Věc: Souhlasné stanovisko k ZBV 11

II/102 hr. hl. města Prahy-Štěchovice, rekonstrukce. ETAPA I.
 Název stavebního objektu/provozního souboru (SO/PS): SO 101 +111
 Rekonstrukce vozovky a úprava zemního tělesa

Změnový list

V rámci předkládané ZBV jsou zapracovány tyto změny:

Změna J – úprava zábrany proti pádu kamenů km 0,185 – 0,575

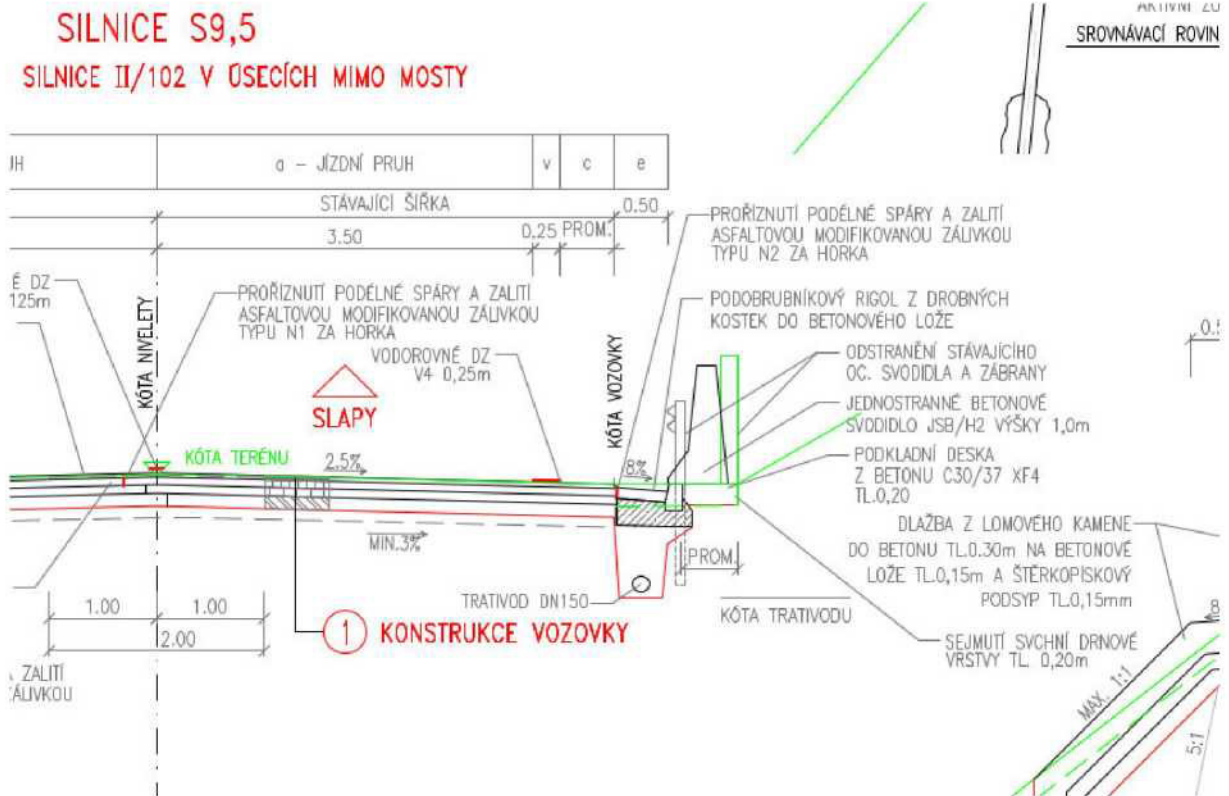
j) Úprava zábrany proti pádu kamenů km 0,185 - 0,575

V návaznosti na požadavek Policie ČR (viz. doklad 09) schválený silničním správním úřadem budou odstraněna stávající svodidla a zábrana proti pádu kamenů v úseku km 0,185 - 0,575 vpravo a nahrazena betonovým svodidlem. V souladu s vyjádřeními AD č. 18, 21 a 62 (doklady 10, 11 a 32) byla změna zapracována do RDS (doklad 12). Vyzískaný materiál (ocel, dřevo) bude dle příloh SoD odkoupen. Změna má vliv na položky č. 4,15,25,26,32,62,64,83,113,114, 115.

Změna N – úprava svahu km 5,98 – 6,22 a 6,36 – KÚ – část RDS

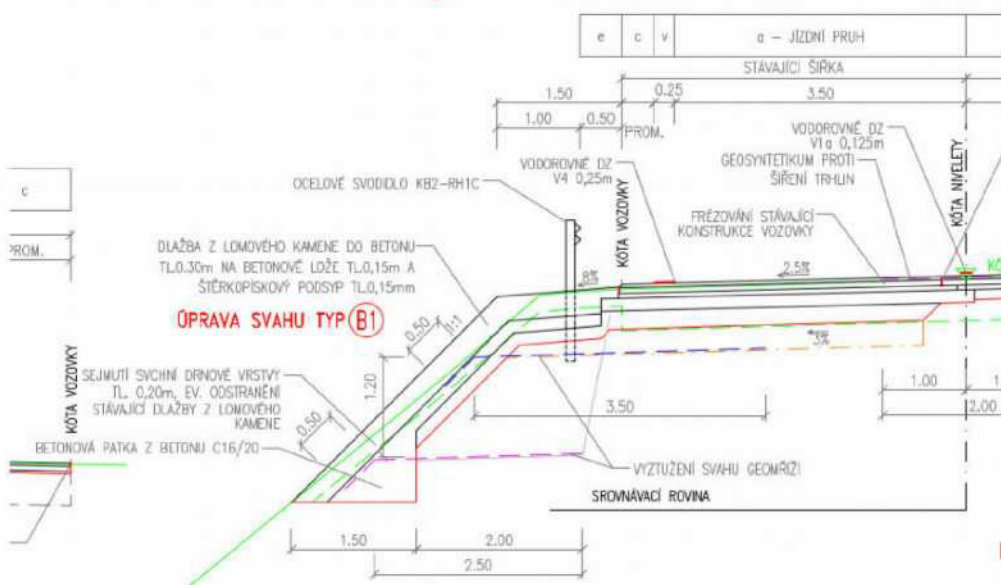
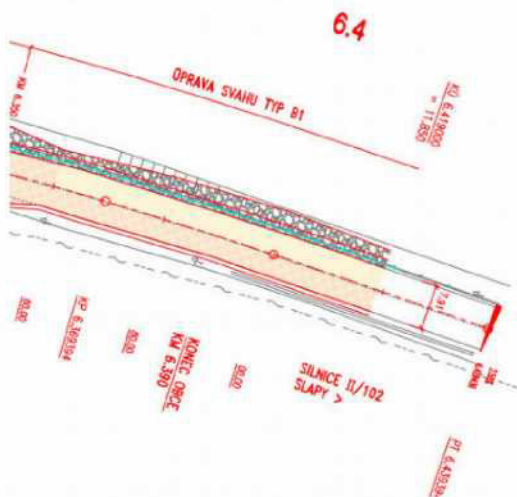
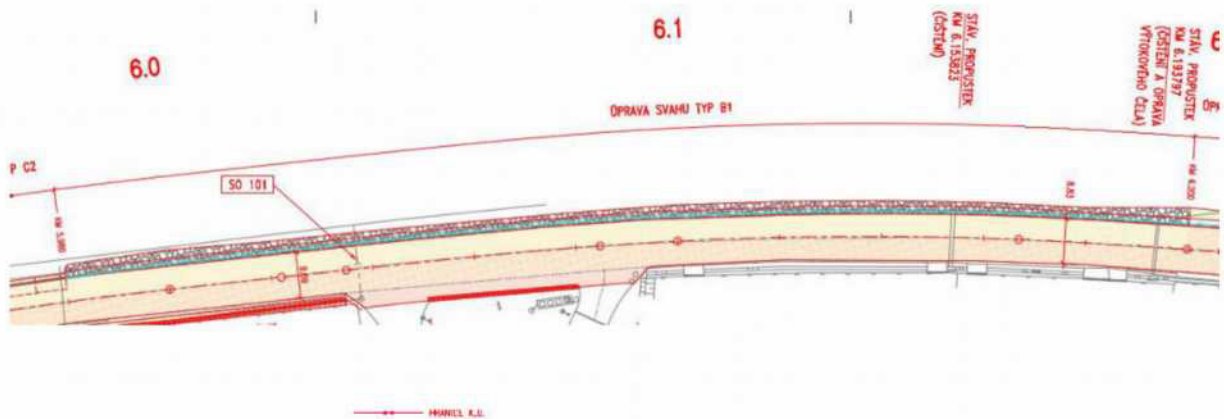
n) Úprava strmého svahu km 5,98 - 6,22 a 6,36 - KÚ

V návaznosti na požadavek Povodí Vltavy (viz doklad 13), správce stavby opevnění svahu, byla změněna konstrukce strmého svahu z armované zeminy na opevnění dlažbou z lomového kamene do betonu. Změna je zapracována do RDS (viz doklad 19). Změna má vliv na položky č. 1,14,28,29,116,31,33,34,40,82.

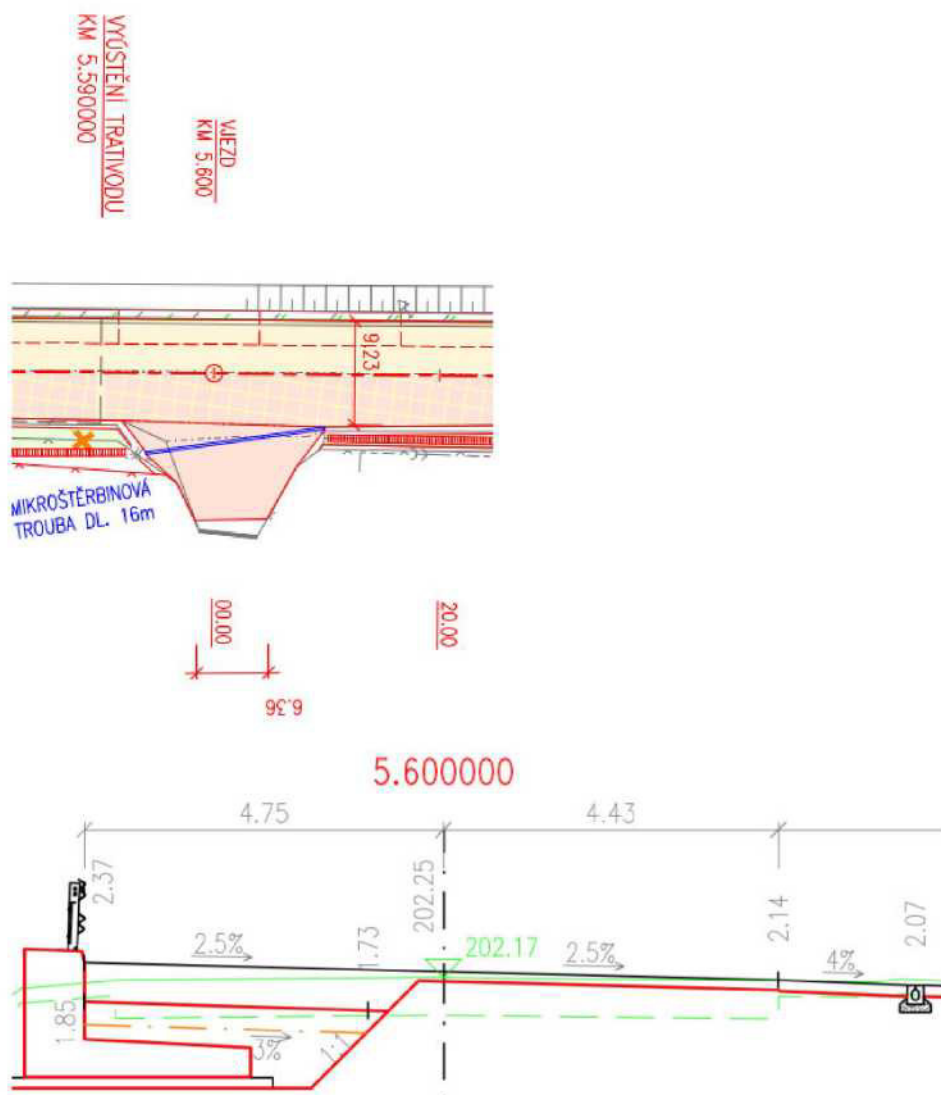
Obec Měchenice požaduje vyřešení odvodnění sjezdu do areálu kempu, kde preferuje štěrbinový žlab. Následně zajistí pravidelné čištění žlabu.
